Contribution au projet d'extension du T3 à la porte Dauphine

Résumé des demandes de Paris en Selle

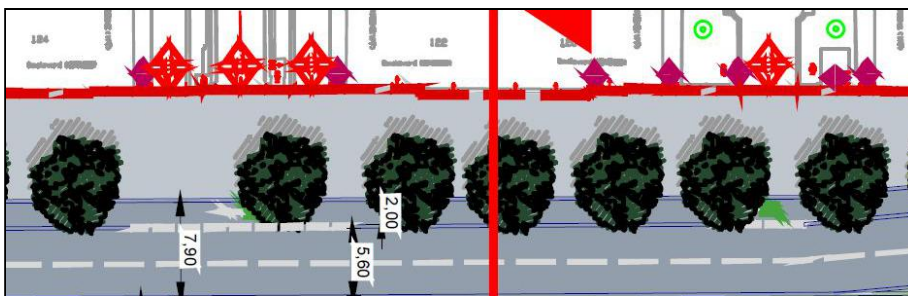
La projet prévoit comme principe général d'avoir des pistes cyclables sur chaussée séparées des files de circulation générale par une bordure de 30 cm. Ce principe a pour défaut la transformation de la piste en simple bande cyclable dès lors qu'il y a des espaces de livraison ou de stationnement :

Paris en Selle propose que la piste soit située entre le trottoir d'une part, et l'alignement d'arbres et les places de stationnement ou de livraison d'autre part, notamment quand l'alignement d'arbres existant n'est pas conservé. Cette implantation permettra de conserver la continuité de la piste cyclable. Exemple d'implantation aux Pays-Bas de la piste entre le trottoir et l'alignement d'arbres : cette configuration permet d'ajouter des espaces de livraison et des refuges piétons.

Girations des pistes

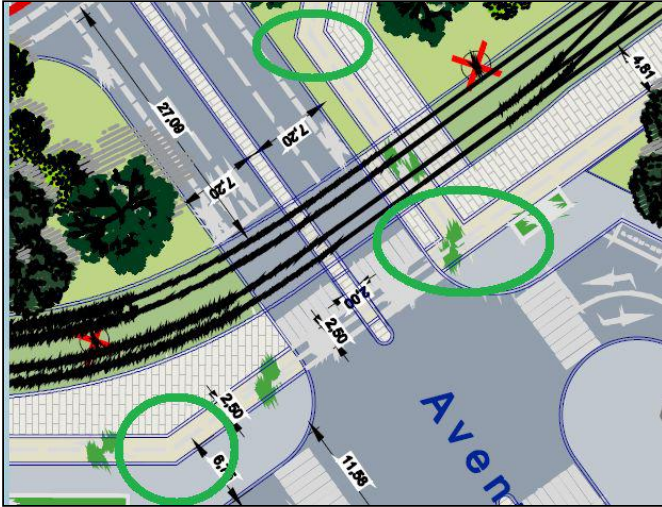
Les girations à 90° doivent toutes être remplacées par des girations compatibles avec la circulation de vélos à au moins 15 km/h. Pour cela il convient d'avoir des rayons de girations entre 3 et 5 m.

Pour les girations qui ne correspondent pas à un changement de direction, le rayon doit être encore plus important, de l'ordre de 10 à 15 m, afin de ne pas contraindre inutilement la circulation cyclable. Il nous semble pertinent de concevoir l'infrastructure pour une vitesse cible.

Croisement Courcelles–Berthier–Gourgaud

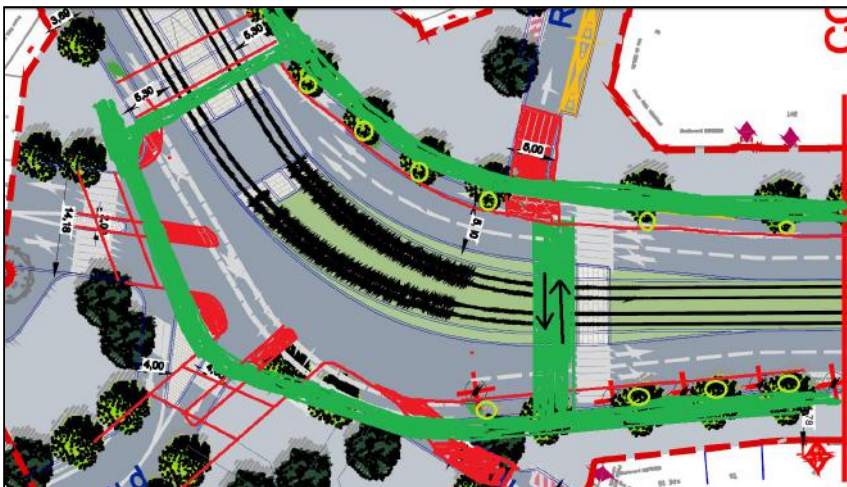
La continuité cyclable se fait au moyen d'une longue bande cyclable soumise à divers mouvements tournants motorisés. Cette trajectoire s'annonce dangereuse et anxieuse.

Il nous apparaît judicieux de rapprocher le débouché de la rue Gourgaud de celui de la rue Flachat et de tracer une piste cyclable sécurisée qui favorise les croisements sans angle mort et avec un trottoir traversant pour la rue Flachat.

Rond-point du Maréchal de Lattre de Tassigny (Porte Dauphine)

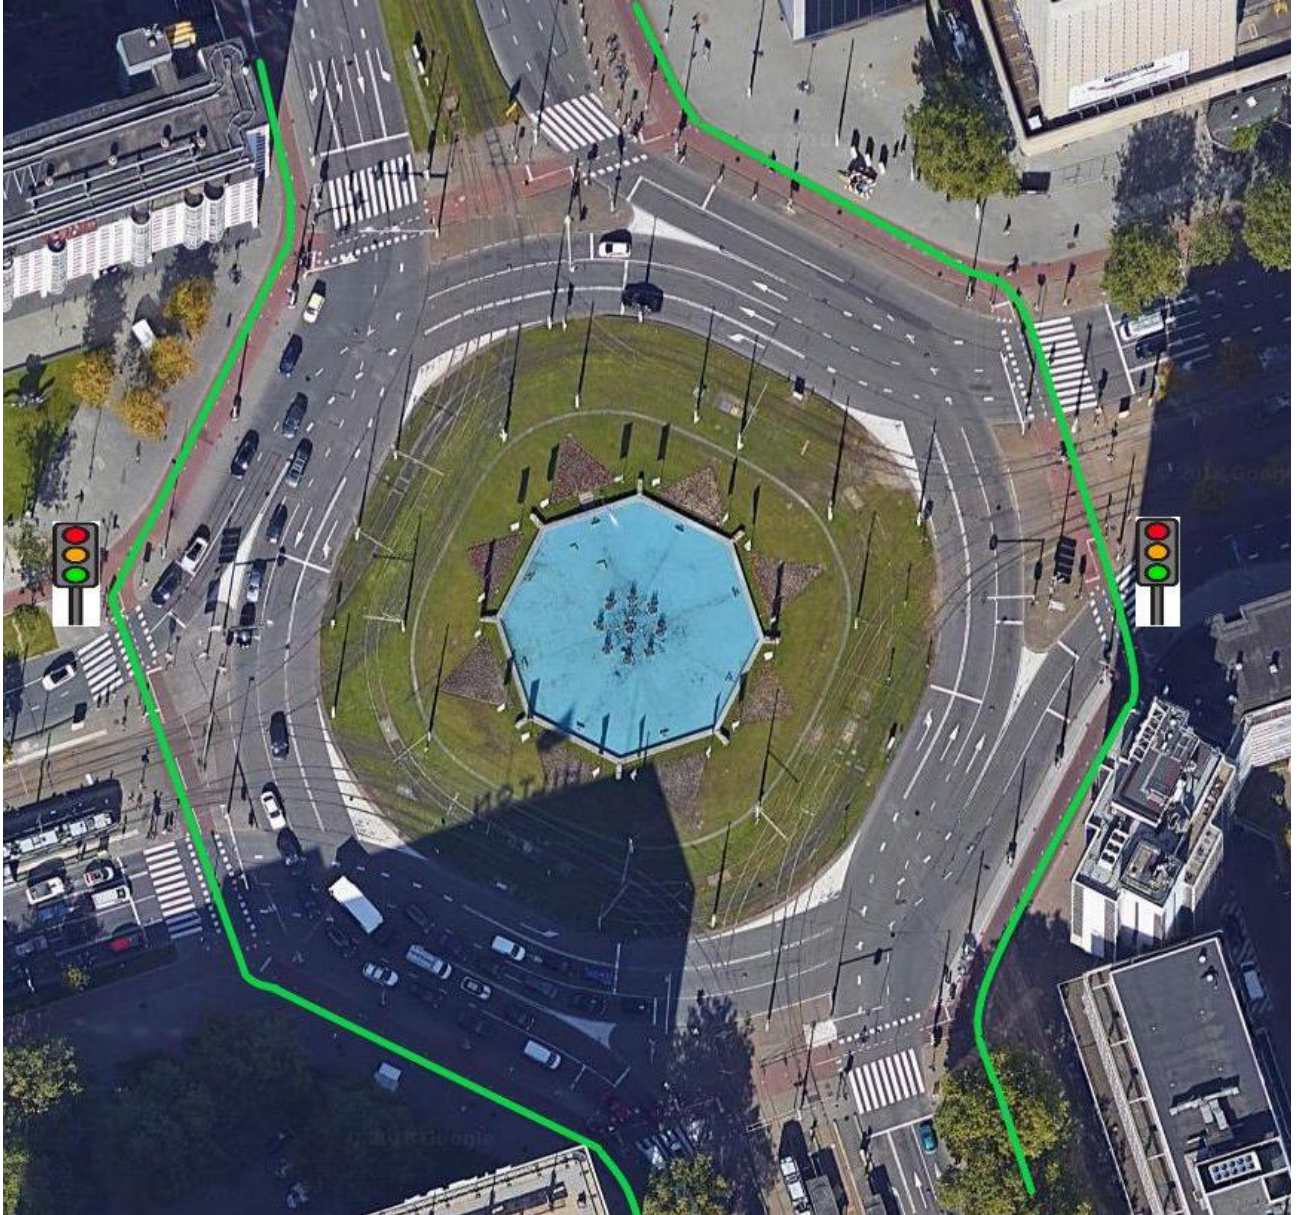
L’aménagement proposé conserve le principe actuel d’une bande cyclable très insécurisante en anneau autour du rond-point, et ajoute une piste bidirectionnelle au sud rejoignant le boulevard

Lannes. Cette double approche génère un risque critique : elle implique un cheminement direct mais très dangereux avec la bande cyclable dans l'anneau routier, et un cheminement très inefficace mais sécurisé avec la piste qui multiplie les détours au sud.

Paris en Selle demande qu'une piste cyclable bidirectionnelle large soit créée en ceinturage du rond point sur le modèle du projet de la place d'Italie, mais avec des espaces tampon encore plus généreux afin d'avoir des croisements à angle droit entre la piste et les chaussées d'accès au rond-point.

Boulevard Lannes

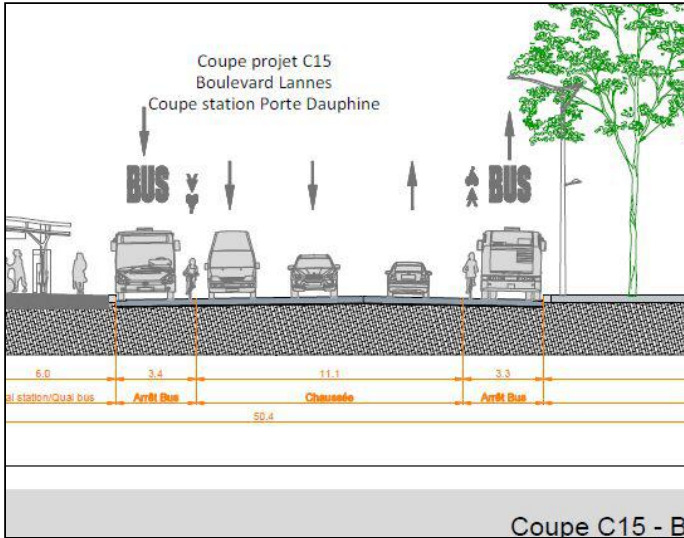
Aucun aménagement cyclable n'est prévu, avec une circulation des vélos prévue entre les bus à l'arrêt et la circulation générale :

Ce projet n'est pas acceptable et Paris en Selle demande la création de pistes cyclables en site propre comme sur le reste du projet. Le fait que ce boulevard ne soit pas repensé entièrement n'empêche pas de prévoir des amorces de pistes cyclables dès aujourd'hui.
